Projet d'aménagement de l'île du Ramier

5F – Procès-verbal de la réunion d'examen conjoint –
Procédure de mise en compatibilité du PLU de Toulouse
Métropole, commune de Toulouse

Réunion d'examen conjoint préalable à l'aménagement de l'île du Ramier, valant mise en compatibilité du plan local d'urbanisme (PLU) de Toulouse Métropole, commune de Toulouse

Procès- verbal

Figure 1 - Principe de retournement de type « raquette »

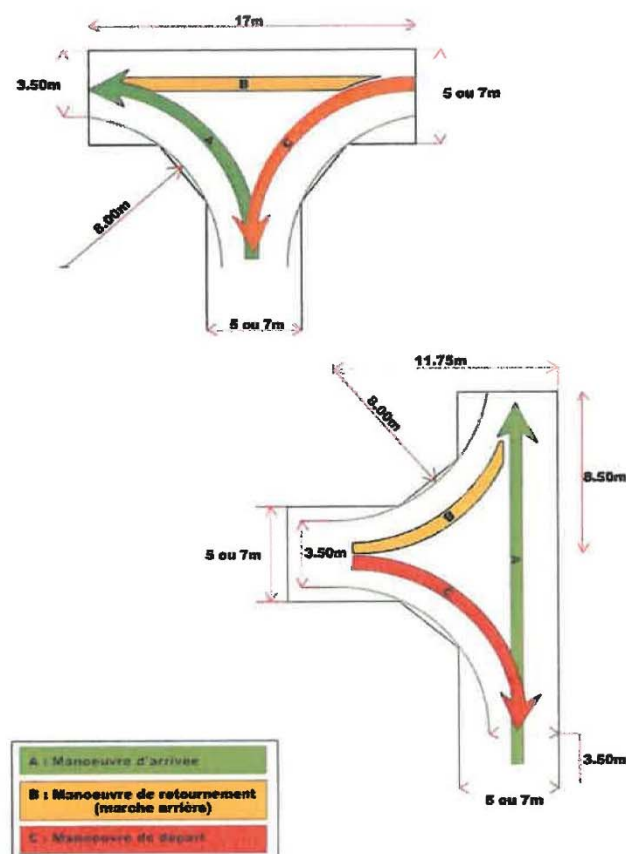
- Pour les voies collectives en impasse, au-delà d'une distance de 60 mètres sans possibilité de demi-tour, il y a lieu de porter la largeur utilisable de la chaussée à 5 mètres et mettre en place une des solutions présentées dans les schémas ci-après afin de permettre le retournement et le croisement des véhicules de secours.
